Lokale Agenda 21 Düsseldorf

Fachforum II
Lebensraum Stadt
www.duesseldorflebensraum.de

Stellungnahme des Fachforums II „Lebensraum Stadt“ der Lokalen Agenda 21 Düsseldorf zur Bebauung Kö-Bogen 2 SÜDLICH SCHAUSPIELHAUS UND DREISCHEIBENHAUS

Abb. 1 Sichtbeziehungen und die daraus abgeleitete mögliche Baufelder

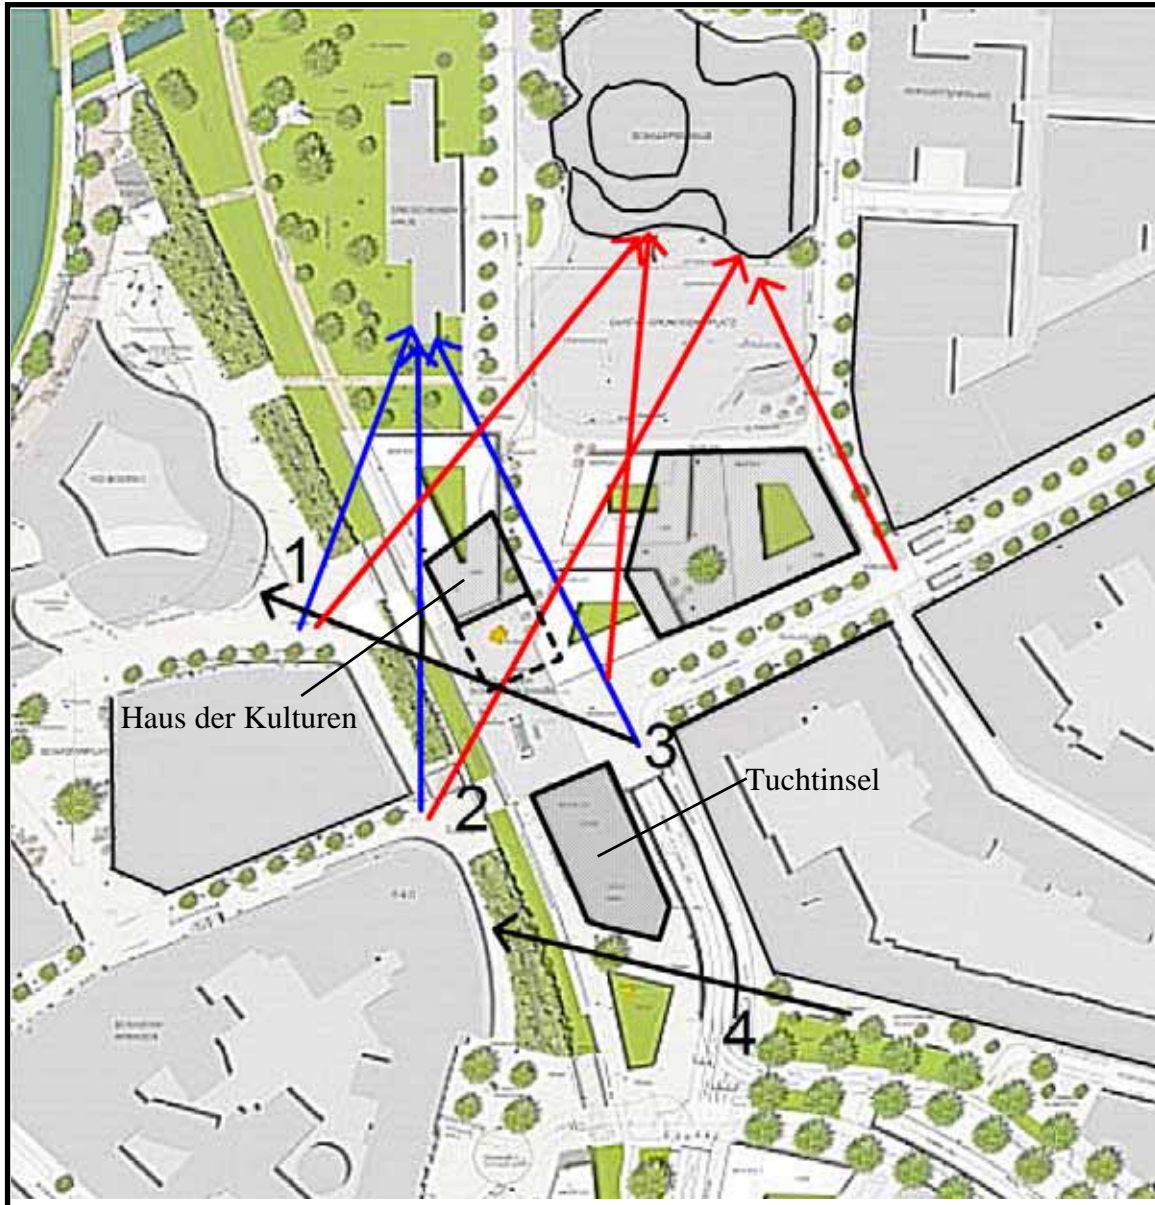
1. Sichtachsen auf die „Dominanten“ (im Sinne von Tamms) frei halten !

Sowohl das Dreischeidenhaus als auch besonders das Schauspielhaus wegen seiner zurückgezogenen Lage dürfen durch eine neue Bebauung an der Schadowstraße nicht verdeckt werden. Dazu gehören die Sichtachsen auf das Dreischeidenhaus von der Berliner Allee (Rücknahme von Baufeld 2 bis 4), von der Schadowstraße über die Bleichstraße auf das Schauspielhaus, von der Schadowstraße am Ausgang der U-Bahn auf das Schauspielhaus und von der Südostecke des Libeskindbaus auf Dreischeidenhaus und Schauspielhaus (Rücknahme des Baufeldes 4). Bei dieser Freihaltung der Sichtachsen kann die Dominante des Dreischeidenhauses voll erlebbar bleiben und das Schauspielhaus visuell näher an die Schadowstraße gerückt werden. (Abb. 1)

Bei der Berücksichtigung der genannten Sichtachsen ergeben sich mögliche neue Baufelder sowie wird die Schadowstraße und der neue Straßenraum am Libeskindbau besser verknüpft. Gleichfalls wird die Erlebbarkeit der Solitärbauten Thyssenhaus und Schauspielhaus sowie die visuelle Öffnung zum Hofgarten für den Fußgänger ermöglicht. Der Fußgänger in Bewegung erlebt neben dem Libeskindbau die Architekturikonen P&C (Richard Meier), Schauspielhaus (Bernhard Pfau) und Dreischeidenhaus (Hentrich Petschnigg).

Abb. 2 Städtebauliche Baumassenstudie auf der Grundlage der Sichtbeziehungen

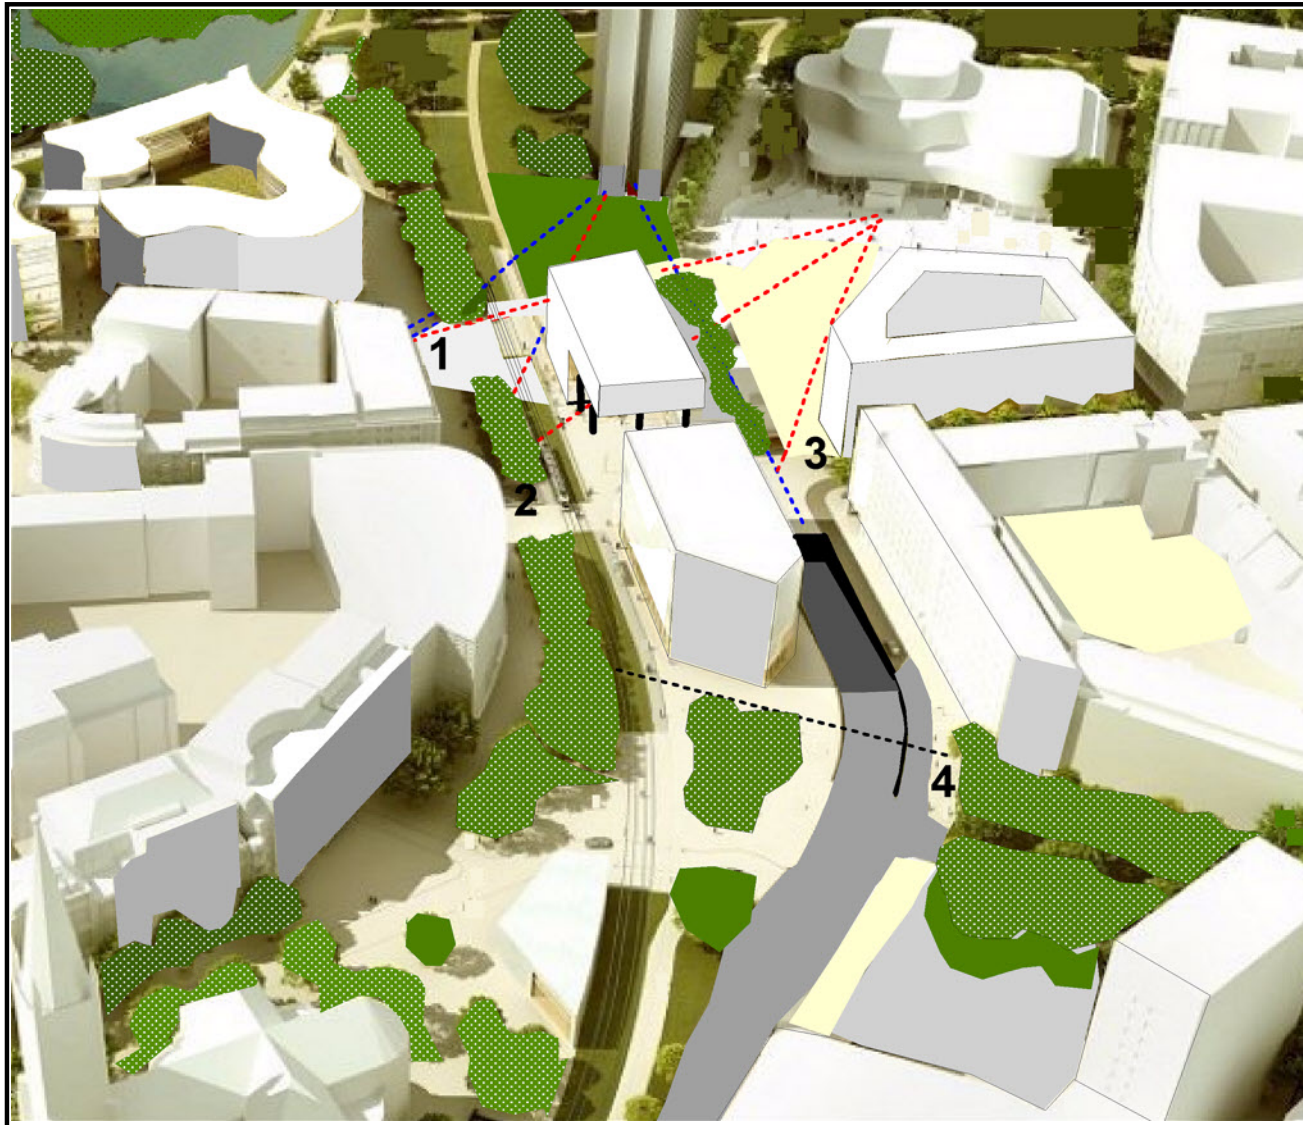
Der verbleibende Stadtraum, in deren Mitte die heutige Tuchtinsel und der Gustav-Gründgens-Platz liegen, d.h. der Bereich westlich der Berliner Allee und der Bleichstraße, bedarf einer offenen und innovativen Neubebauung. Der Architekt Ingenhoven hat bereits am Anfang seiner Kö-Bogenplanung in einer Planungsskizze dargelegt, dass die Tuchtinsel sich nördlich der Schadowstraße fortsetzen könnte, wobei die Sicht auf das Dreischeidenhaus von Süden frei bliebe. Wir greifen diese Idee auf und ergänzen sie mit dem Vorschlag, dass der Raum unter dem nördlichen Bauteil über zwei Geschosse teilweise so

freigehalten wird, dass sich ein überdachter Platzbereich ergibt, über den auch die Sichtbeziehung zum Schauspielhaus möglich wäre (Abb. 2). Die Bebauung der Tuchtinsel würde sich mehr oder weniger im Rahmen der Bauhöhen der Umgebungsbebauung bewegen. Eine Hochhausbebauung der Tuchtinsel ist nach dem vom Ausschuss für Planung und Stadtentwicklung beschlossenen Rahmenplan Hochhausentwicklung nicht möglich. In dem südlichen Bauteil könnten die unteren zwei Geschosse für Handel und Dienstleistungen, die oberen Geschosse für Büros und teilweise Wohnen genutzt werden. Auch die Einrichtung eines Kulturkaufhauses nach Vorbild des Dussmann Kulturkaufhauses in der Berliner Friedrichstraße ist hier denkbar. Im nördlichen Bauteil könnten sozialkulturelle und touristische Nutzungen untergebracht werden. Im Herzen der Stadt, am Hofgarten sind viele kulturelle Einrichtungen angesiedelt. Das Schauspielhaus liegt im Zentrum dieser „Kulturmeile“. Viele Touristen besuchen auch das Zentrum. Düsseldorf ist eine internationale Stadt: viele internationale Firmen haben hier ihren Sitz. Jeder dritte Einwohner von Düsseldorf hat einen Migrationshintergrund. Es bietet sich daher an, hier eine internationale Begegnungsstätte im öffentlichen Raum zu schaffen: ein „Haus der Kulturen“. Hier könnten Museen, Theater, Büchereien für ihre Veranstaltungen werben. Wie am Schadowplatz die Universität könnten Fachhochschule, Kunstakademie und Musikhochschule auf ihre Aktivitäten aufmerksam machen. Die Volkshochschule könnte Veranstaltungen zu internationalen Themen anbieten und Autoren hätten für ihre Lesungen einen ansprechenden Ort. Die Stadt könnte hier ihr Touristikzentrum einrichten.
